浜岡原子力発電所
基準津波の策定のうち
地震以外の要因による津波について
(コメント回答)

2023年6月21日

第862回審査会合（2020年5月21日）コメント一覧表

複数の海底地すべりが同時発生した場合の影響検討（概要）

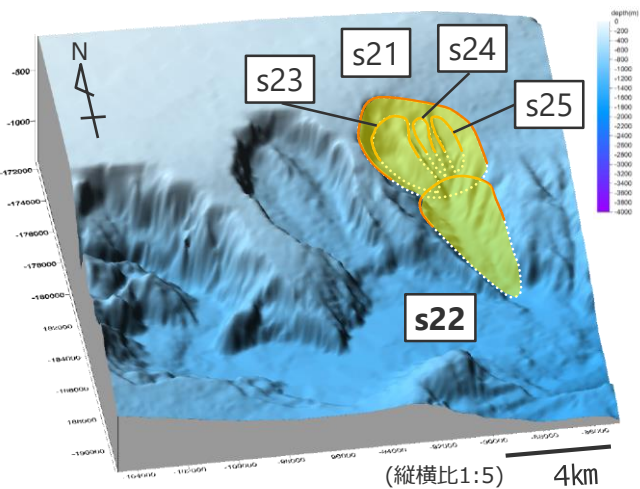
- 海底地すべりが同時発生した場合の影響検討について、Wattsの予測式に基づいてどのような海底地すべりを想定して津波高を計算したのかを示すこと。

- 海底地すべりが同時発生した場合の影響検討では、個々の地すべりが一体となって移動すると仮定してこれらを包絡する一つの地すべりとして波源モデルを設定し、津波評価を行っていることを明記するとともに、海底地すべりが同時発生した場合のパラメータの影響を分析した。

- 「s21-s25地点の海底地すべり」、「s26-s29地点の海底地すべり」のそれぞれについて、海底地すべりの進展メカニズムおよび進展事例を踏まえると、個々の地すべりが進展して発生したと考えられ、地形判読の結果からは個々の地すべりの発生時期の間隔は同時発生とみなせるような短いものではないと考えられるが、個々の地すべりが同時に発生したと仮定して数値シミュレーションによる影響検討を行うこととした。
- 影響検討では、個々の地すべりが一体となって移動すると仮定し、馬蹄形状を持つ複数の地すべり地形群を包絡する一つの地すべりとしてWattsの予測式に基づく波源モデルを設定し、数値シミュレーションによる津波評価を行った。 No.1コメント回答に伴い明記
- その結果、これら地すべりの同時発生による影響は、s26地点単独の海底地すべりの影響により代表できることを確認した。

（①調査に基づく噴火規模の評価の変更）

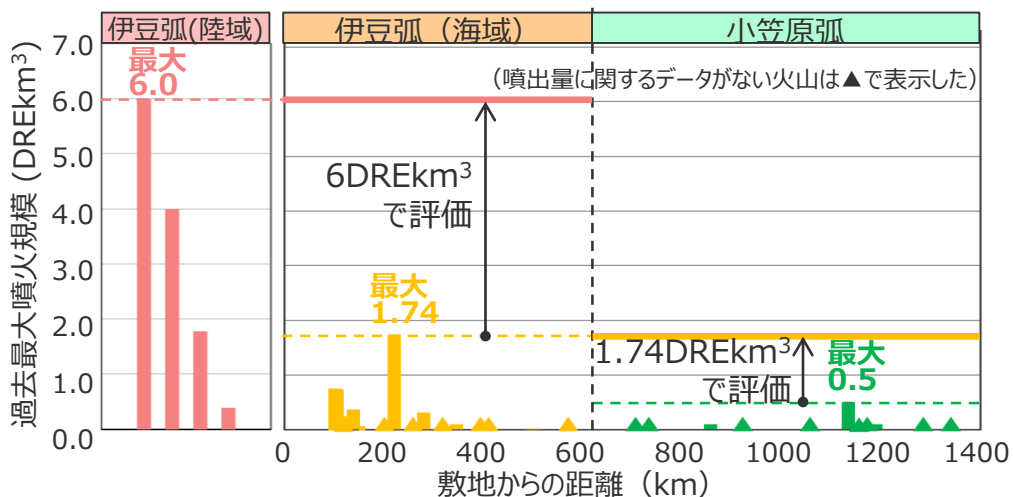
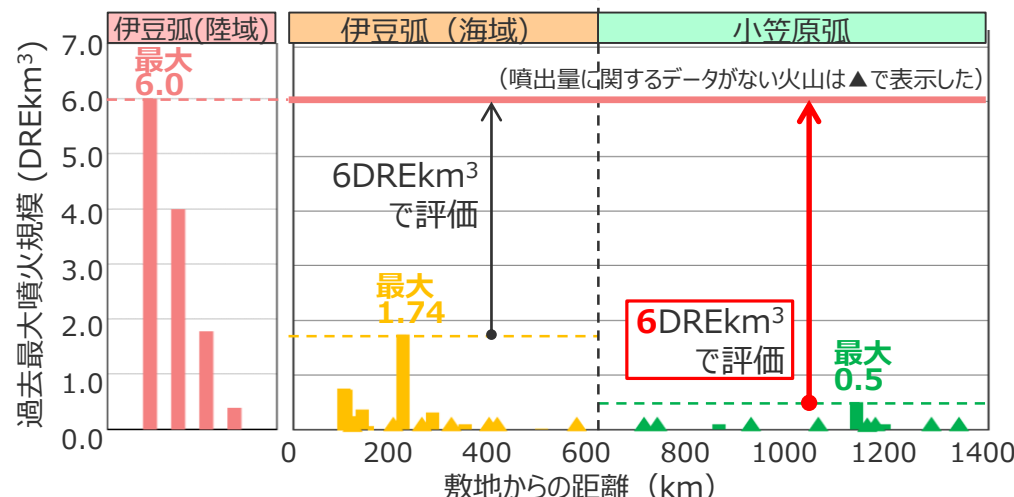
- 過去の噴火に関するデータが不足している海底火山の海中噴火の規模の想定と敷地への影響について、仮想的に噴火規模を大きく想定して評価しても、その津波影響が浜岡で最も影響が大きいプレート間地震による津波より小さいことを示すことも含めて、検討すること。

- 過去の噴火に関するデータが不足している海底火山の噴火規模について、前回までは地域性を考慮して伊豆弧と小笠原弧とで異なる噴火規模（それぞれ6DREkm³、1.74DREkm³）を想定していたが、今回は、特に遠方の小笠原弧に関する情報が少ないことをより慎重に考慮し、未発達な島弧地殻である伊豆小笠原弧の海域よりも地殻が発達し、大規模なマグマ溜まりが形成可能な伊豆小笠原弧の陸域を含めた伊豆小笠原弧全域における過去最大の噴火規模（箱根火山群：6DREkm³）を伊豆小笠原弧の地域に関わらず考慮することとした。
